**RÉPONSE DU MAITRE D'OUVRAGE AUX QUESTIONS DU COMMISSAIRE
ENQUÊTEUR**

Par courrier du 8 mai 2022, dans le cadre de l'enquête publique du complément du demi-diffuseur n°11 de Vienne Sud sur l'autoroute A7, le commissaire enquêteur désigné a sollicité, afin de finaliser son rapport d'enquête, le maître d'ouvrage ASF pour répondre aux questions suivantes :

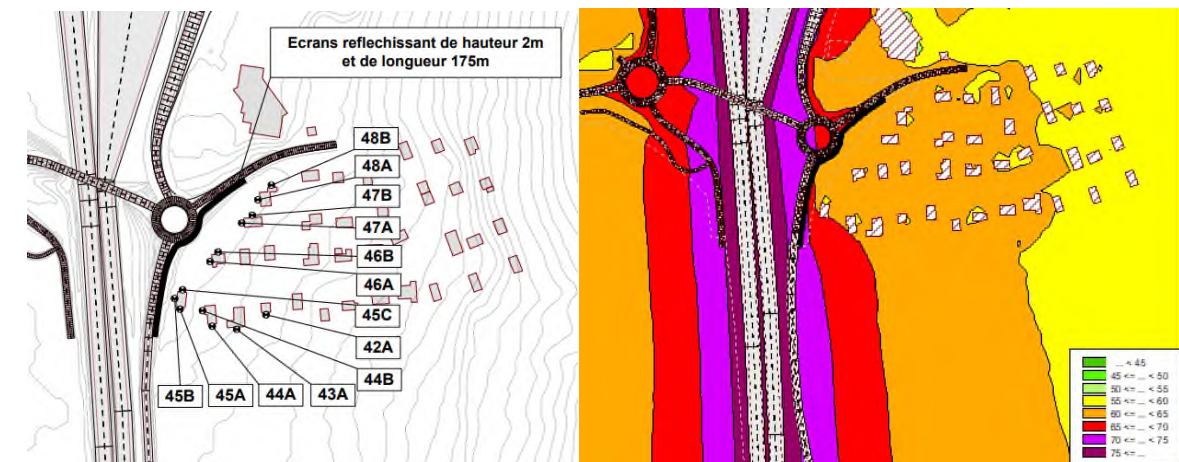
II.2.3. Comment pourrait-on améliorer l'exposition des riverains vis-à-vis du bruit généré par l'autoroute A 7 ? (prolongement du mur prévu ?)

Les réflexions sur le dimensionnement de la protection acoustique (écran) mise en place dans le cadre du projet ont été précisées dans les réponses du maître d'ouvrage aux remarques à l'autorité environnementale (CGEDD) est sont disponibles dans la pièce B11 du dossier d'enquête :

L'autorité environnementale questionne sur le choix du dispositif de protection à la source et de la mise en place d'une isolation de façade complémentaire.

L'écran réfléchissant présente une hauteur de 2 m et une longueur de 175 m. Les niveaux de bruit avec le dispositif de protection présentent une diminution significative de 0 à -5,4 dB(A) de jour et de -0,1 à -6,1 dB(A) de nuit à l'horizon 2045 (mise en service +20 ans).

Pour cela, différentes longueurs d'écrans et différentes hauteurs ont été testées (2 / 2,5 / 3 / 3,5, 4m).

L'écran retenu permet de protéger 12 récepteurs, de façon satisfaisante, mais ne l'est pas pour le récepteur 45A.

Figure 4: Profil en long de la bretelle d'entrée sur l'autoroute

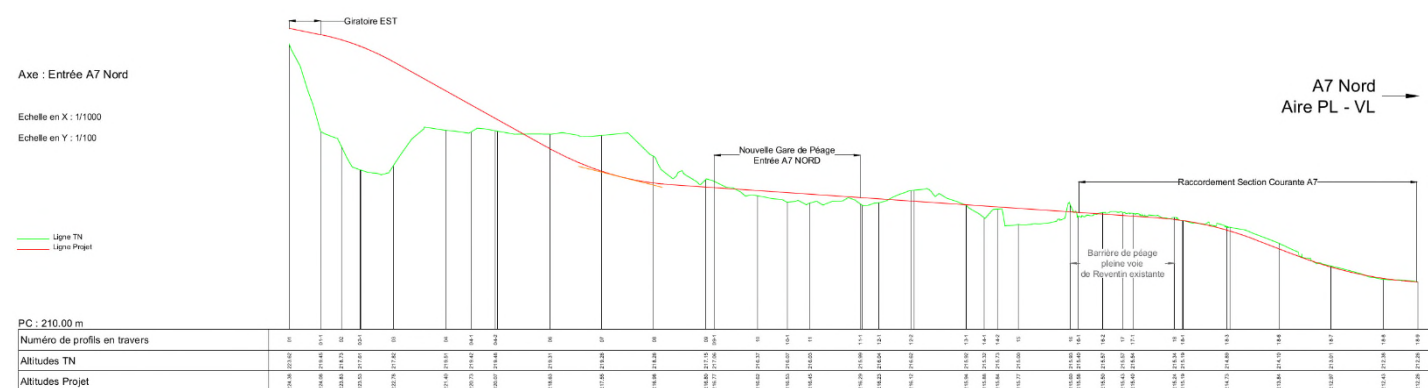
III.1.1. Les utilisateurs des installations semblent se satisfaire de la situation existante vis-à-vis des nuisances générées par l'autoroute A 7 (merlon arboré). Dans quelles conditions pourrait-on rétablir cette situation avec le projet ?

Il peut être remarqué que la future bretelle a un profil quasiment similaire au terrain naturel actuel à l'exception de l'arrivée au giratoire Est (partie gauche du graphique), où le projet nécessite la réalisation d'un mur de soutènement.

A la lecture du profil en long, le point le plus défavorable de la bretelle à réaliser par rapport au terrain existant se situe à une cote de l'ordre de 217m NGF quand le merlon actuel est à une cote de l'ordre de 219 m NGF présentant une différence d'environ 2m.

Afin de maintenir une barrière visuelle entre la plaine des sports et l'autoroute, le maître d'ouvrage a proposé un écran paysager d'une hauteur de 2m, implanté entre la bretelle et les installations sportives, il peut ainsi être affirmé que la bretelle ne dégradera pas la ligne de crête du merlon existant et ne présentera donc pas de différence significative de perception pour les usagers de la plaine sportive par rapport à l'autoroute existante.

Figure 9: Illustration du principe de rétablissement

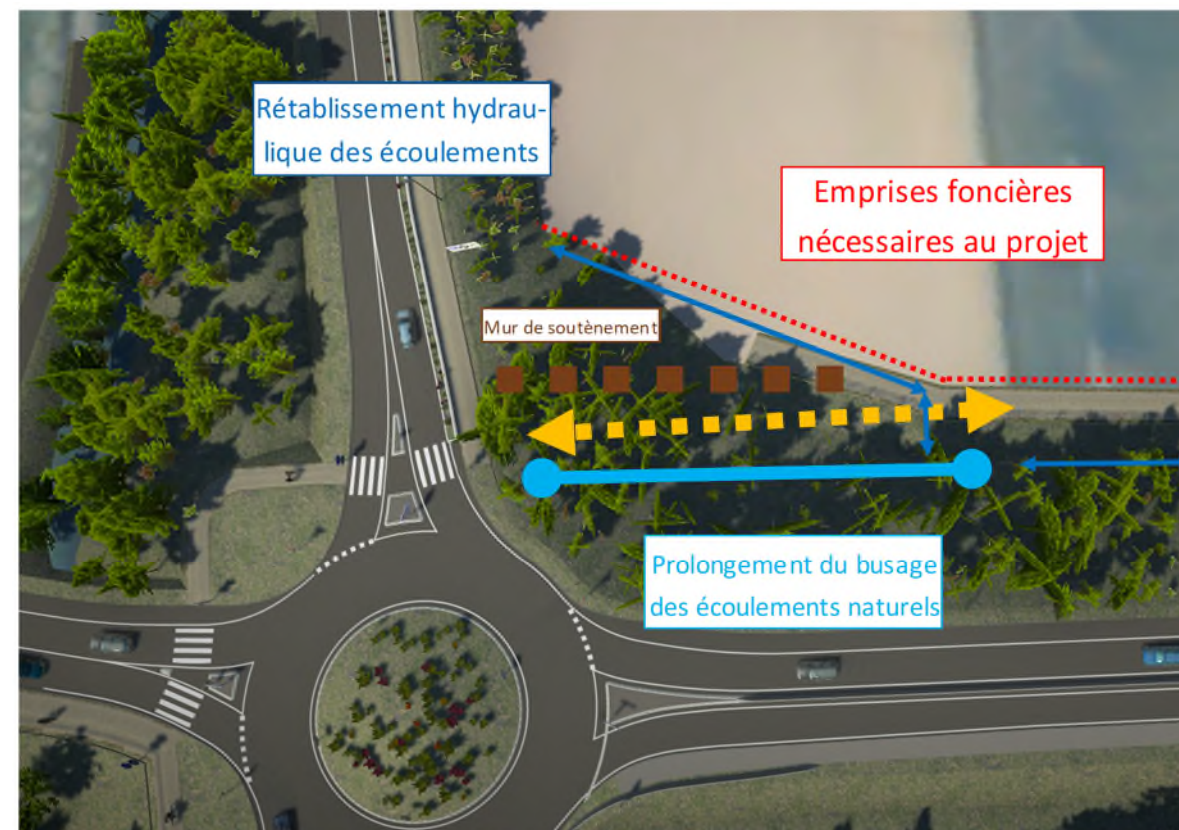
IV.2.1. Comment reconstituer un cheminement mode doux le long de la RD 131, sur la partie dite « des côtes d'Arey » qui est mise en impasse dans le cadre du projet ? Comment ce sujet sera-t-il géré avec les collectivités ?

A l'heure actuelle, le terrain naturel (champs) est à une cote altimétrique d'environ 218 m NGF tandis que le futur giratoire se situe à une cote de 224m NGF ce qui représente une différence de dénivelé d'environ 6 m.

Il serait possible, pour rattraper une telle pente, de créer une rampe d'environ 40m (pente de 15% environ) dont le schéma de principe serait le suivant :

- de nécessiter la mise en place d'un mur de soutènement pour maintenir l'aménagement dans les emprises foncières existantes ;
- de nécessiter le prolongement d'un ouvrage hydraulique et la gestion complémentaires des eaux de ruissellement de la rampe d'accès ;
- de donner un statut public à la voie empruntée, initialement prévu comme un rétablissement aux parcelles agricoles, et d'en désigner un gestionnaire local ;
- d'échanger avec les agriculteurs à la meilleure gestion des interactions sur ce chemin qui supporterait des cheminements doux et des cheminements agricoles.

Si une telle opportunité (d'usage, technique et financière) était confirmée par les parties prenantes intéressées par un tel aménagement, sa mise en place ne devrait pas remettre en cause le projet et les impacts tels que présentés dans le dossier d'enquête publique.
